## S.S. 685 "DELLE TRE VALLI UMBRE"

**RETTIFICA DEL TRACCIATO E ADEGUAMENTO ALLA SEZ. TIPO C2 DAL km 41+500 al km 51+500**  
**STRALCIO 1 - LAVORI DI ADEGUAMENTO ALLA SEZ. TIPO C2 DAL km 49+300 al km 51+500**

### PROGETTO DEFINITIVO

**RELAZIONE DI RISCONTRO ALLE OSSERVAZIONI DELLA CTVIA**

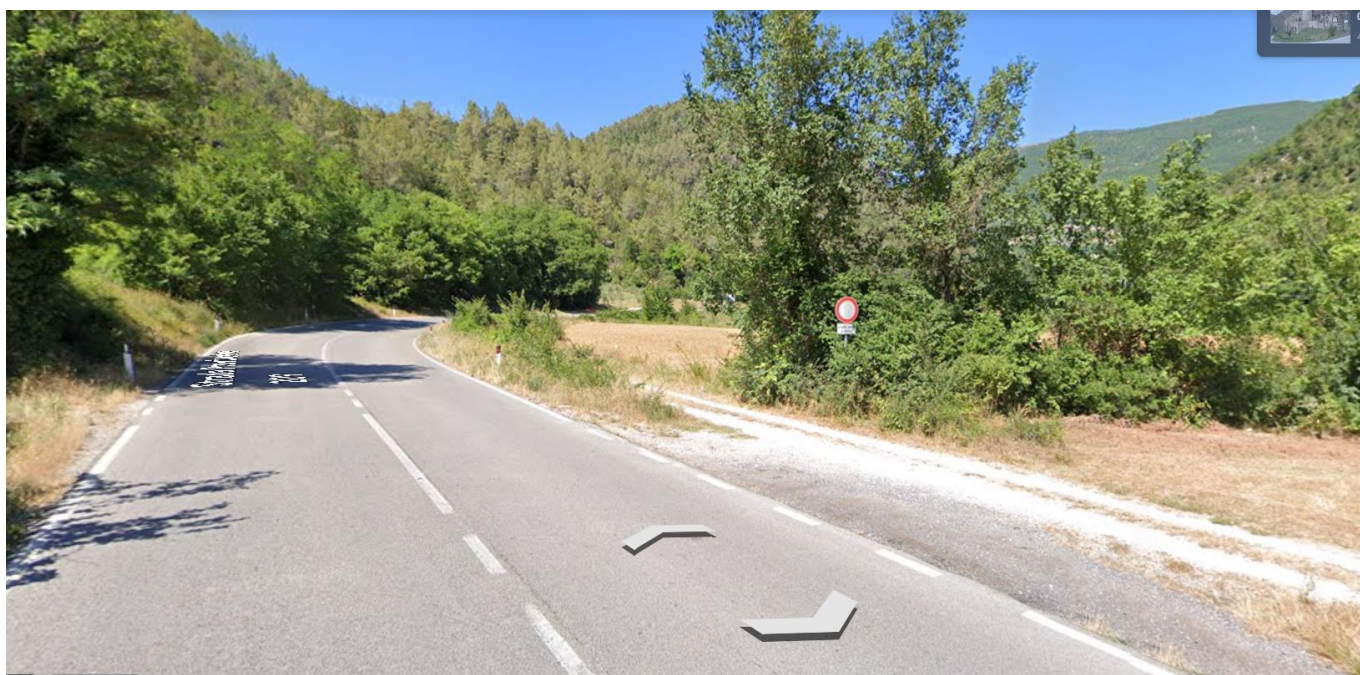
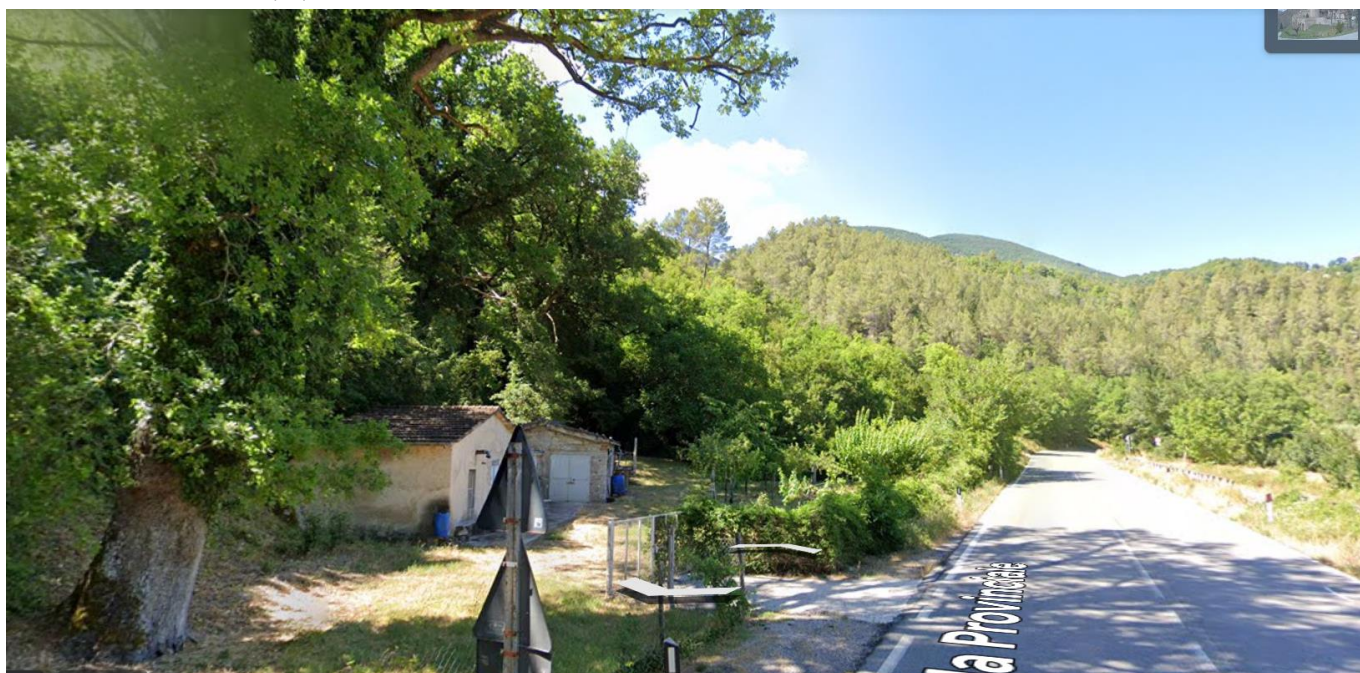
A PAGINA 13 E PAG 29 DELLA RELAZIONE GEOLOGICA, C'È UN'INCONGRUENZA RISPETTO AL L'INTERPRETAZIONE DEI RISULTATI DELLE MASW 1 E 2 E MASW 3 E 4. INFATTI, SONO STATE INVERTITE LE TIPOLOGIE DI TERRENI: LE MASW 1 E 2 MOSTRANO VS EQ<360 M/S, QUINDI CORRISPONDONO A TERRENI DI TIPOLOGIA C (MENTRE NELL'ELABORATO VENGONO INDICATI COME TIPOLOGIA B); LE MASW 3 E 4 INVECE MOSTRANO VALORI DI VS EQ MAGGIORI DI 360 M/S E MINORI DI 800 M/S, QUINDI CORRISPONDONO A TERRENI DI CATEGORIA B (MENTRE NELL'ELABORATO VENGONO INDICATI COME CATEGORIA C). SI CHIEDE DI CHIARIRE QUANTO SOPRA ESPOSTORIGUARDO ALLE LE ANALISI E ALLE INTERPRETAZIONI GEOTECNICHE/SISMICHE.

Con riferimento a quanto richiesto la relazione geotecnica - elaborato B101-T00GE00GETRE01 - (8cui la prescrizione fa effettivamente riferimento), sono stati corretti i refusi sopra indicati.

Come inoltre precisato nella relazione sismica - elaborato B201-T00GE00GETRE02 - i calcoli del progetto definitivo è stato sviluppato con suolo tipo C (più cautelativa), a favore di sicurezza e di uniformità oltre che di elevata protezione sismica.

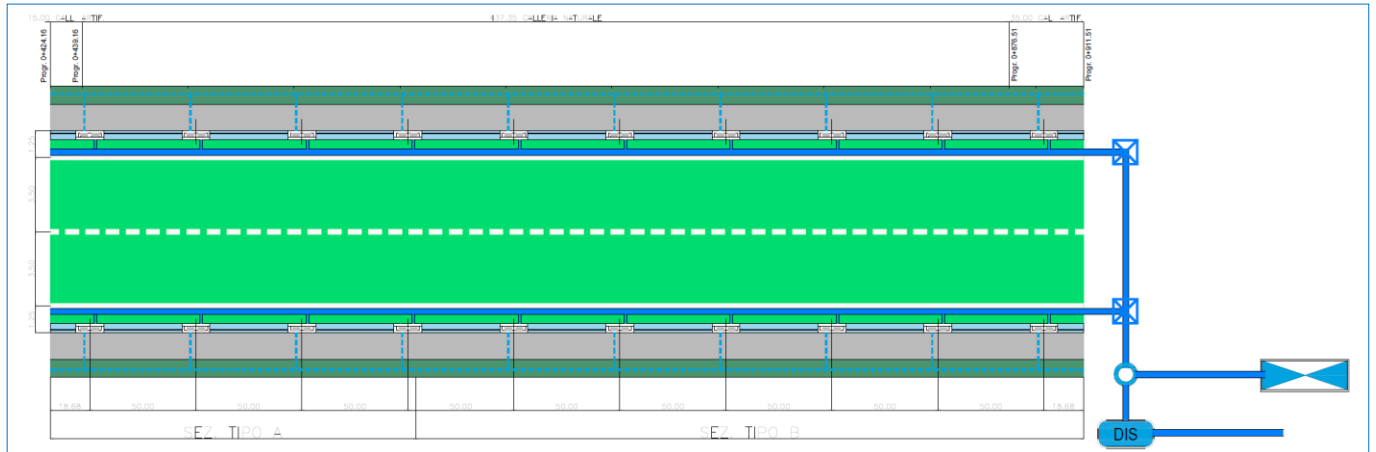
SI RICHIEDE DI INTEGRARE IL PMA TRASMESSO CON I CRITERI RIPORTATI NELLA SEZIONE 2 "OPERE LINEARI" DEL DOCUMENTO "CRITERI PER LA PREDISPOSIZIONE E LA VALUTAZIONE DEI PIANI DI MONITORAGGIO AMBIENTALE (PMA) – ACQUE SUPERFICIALI E SOTTERRANEE. REV. 18 DICEMBRE 2017" DELL'ARPA LOMBARDIA, IN PARTICOLARE PER QUANTO RIGUARDA I PARAMETRI NELLE DIVERSE FASI (AO, CO E PO), LA DURATA E LA FREQUENZA DELLE MISURE. AD ESEMPIO, IL PROPONENTE VALUTI DI MODIFICARE IL PMA PER LE ACQUE SOTTERRANEE INSERENDO LE FASI AO E PO E PER LE ACQUE SUPERFICIALI LA FASE CO, OLTRE AD AUMENTARE LA DURATA DELLA FASE AO E PO. INFINE, IL PROPONENTE DESCRIVA IN MODO PIÙ DETTAGLIATO E VALUTI LA COERENZA TRA TESTO E TABELLE DEI PUNTI DI CAMPIONAMENTO PER LE ACQUE SUPERFICIALI E SOTTERRANEE (AD ESEMPIO VALUTARE SE INSERIRE 2 PUNTI DI CAMPIONAMENTO PER LE ACQUE SOTTERRANEE CON IL CRITERIO MONTE VALLE RISPETTO LA FALDA SOTTESA).

In merito a quanto richiesto è stato integrato il Piano di Monitoraggio ambientale, allegato alla documentazione di integrazione di cui al codice R154\_T001A09AMBRE01\_B. Sinteticamente si segnala quanto segue:

- Sono stati integrati i parametri di monitoraggio in coerenza alle citate linee guida
- Per quanto riguarda le acque superficiali era previsto il monitoraggio nella fase di Ante Operam e di Post Operam come richiesto. È stato tuttavia integrato la durata dell'Ante Operam inserendo due misure con cadenza bimestrale nei quattro mesi antecedenti l'inizio dei lavori;
- E' stata integrata la fase di Ante Operam e la fase di Post Operam anche per la componente acque sotterranee;
- Sono stati inseriti due ulteriori punti di monitoraggio delle acque sotterranee con il criterio "monte Valle"

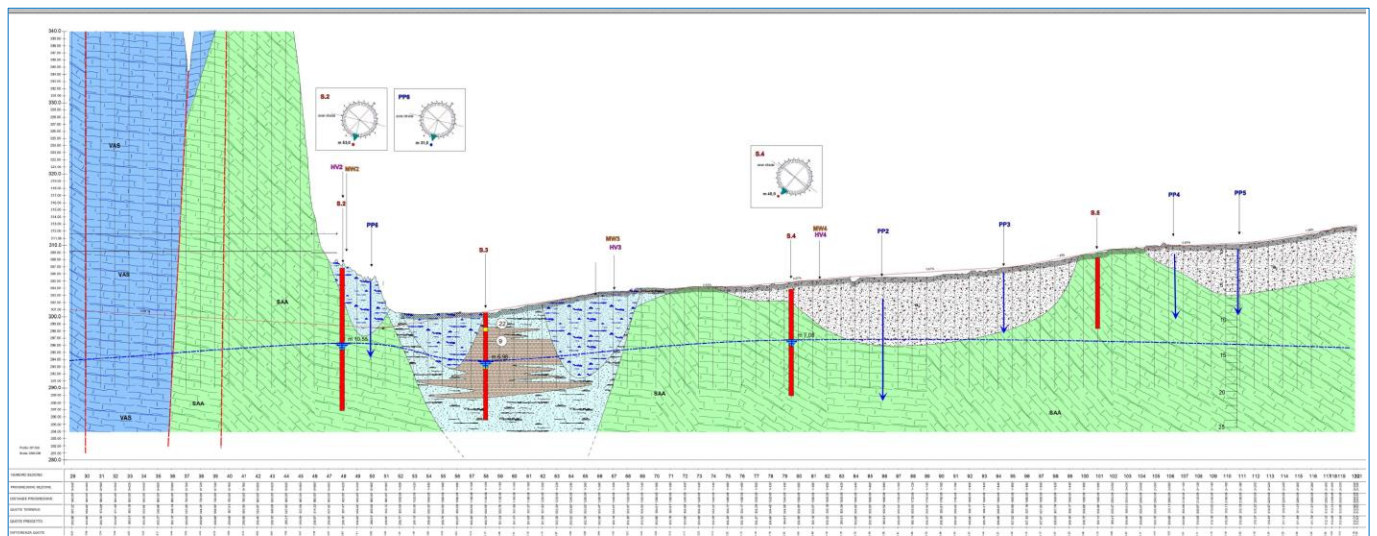
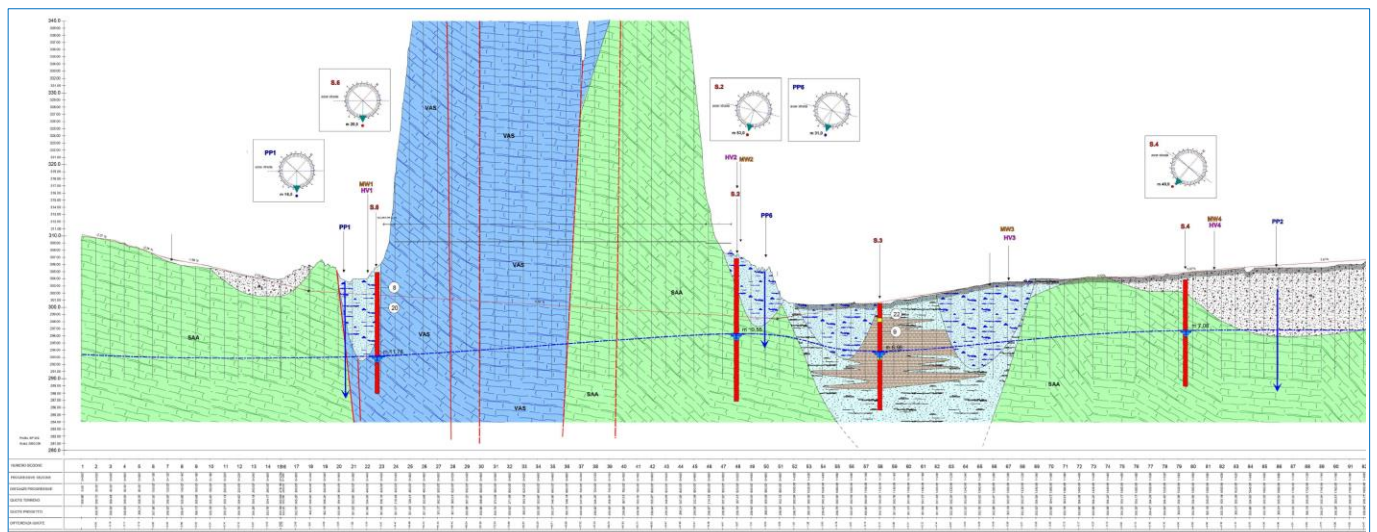
IL PROPONENTE DESCRIVA IN DETTAGLIO LE PROCEDURE, LE TEMPISTICHE E I COMPOSTI CHIMICI PREVISTI PER L'IDROSEMINA E PER ALTRE EVENTUALI ATTIVITÀ CHE COMPORINO L'IMPATTO SULLE ACQUE SUPERFICIALI E/O SOTTERRANEE INDIVIDUANDO POSSIBILI MITIGAZIONI.

Tenuto conto di quanto reperibile sul mercato nella successiva fase di progettazione saranno definiti in dettaglio percentuali e concentrazioni prediligendo collanti e mulch di natura organica al fine di limitare quanto possibile ogni potenziale impatto sulle acque superficiali.

In merito alle tempistiche occorre porre in evidenza che l'intervento è propedeutico alla messa a dimora delle specie arboree e arbustive come indicato nella relazione per l'inserimento paesaggistico e ambientale.

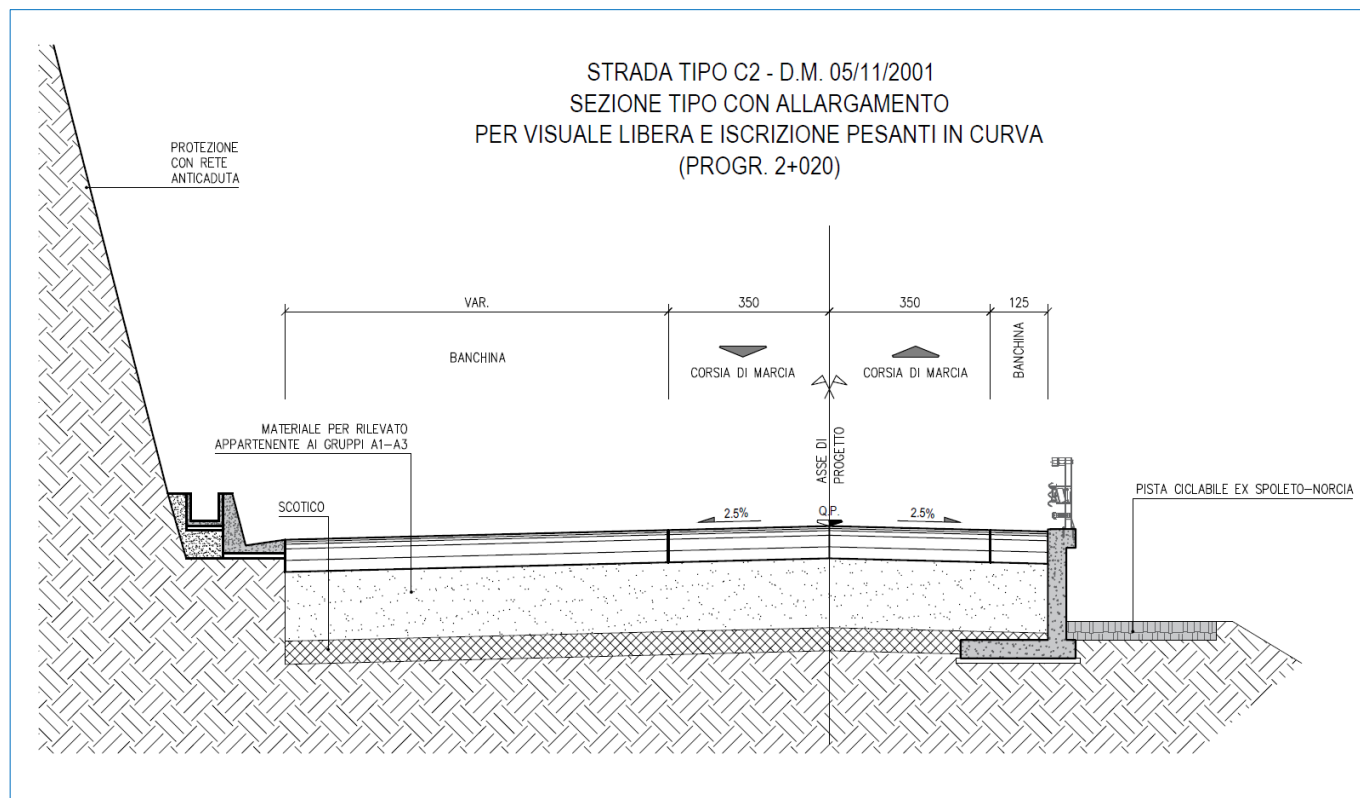
IL PROPONENTE DEVE FORNIRE DETTAGLI NELL'AREA PROGETTUALE, ANCHE SU IDONEA CARTOGRAFIA IN CUI SIANO RIPORTATE LE SUPERFICI PIEZOMETRICHE E LE PRINCIPALI LINEE DI DEFLUSSO SOTTERRANEE, CON I RELATIVI PUNTI DI MISURA, E VALUTARE LE POSSIBILI INTERFERENZE E CRITICITÀ DELLE OPERE IN PROGETTO CON LA CIRCOLAZIONE IDRICA SOTTERRANEA, IN PARTICOLARE NEI TRATTI DI GALLERIA.

Per i tratti all'aperto, per quel che attiene le acque superficiali è stato sempre ripristinato il naturale deflusso delle acque da monte a valle realizzando i nuovi tombini di attraversamento, essenzialmente circolari in c.a.v. Ø1500, necessari a garantire l'ispezionabilità e la necessaria resistenza statica, in stretta aderenza agli esistenti così da non modificare in alcun modo i percorsi e gli scarichi. Nei tratti tra i tombini è comunque prevista la realizzazione sul

lato di monte di una cunetta alla francese (eventualmente con sottostante collettore) per la raccolta delle acque di piattaforma con, a monte, una canaletta rettangolare per la raccolta delle acque di versante (così da non mischiare le portate e le funzioni prima del recettore finale).

Sul lato di valle la continua presenza del muro a contenimento del corpo stradale (muro che consente di preservare la pista ciclabile) richiede la realizzazione di un sistema di collettamento delle acque di tipo chiuso convergente verso i tombini di attraversamento e da qui verso il recettore finale.
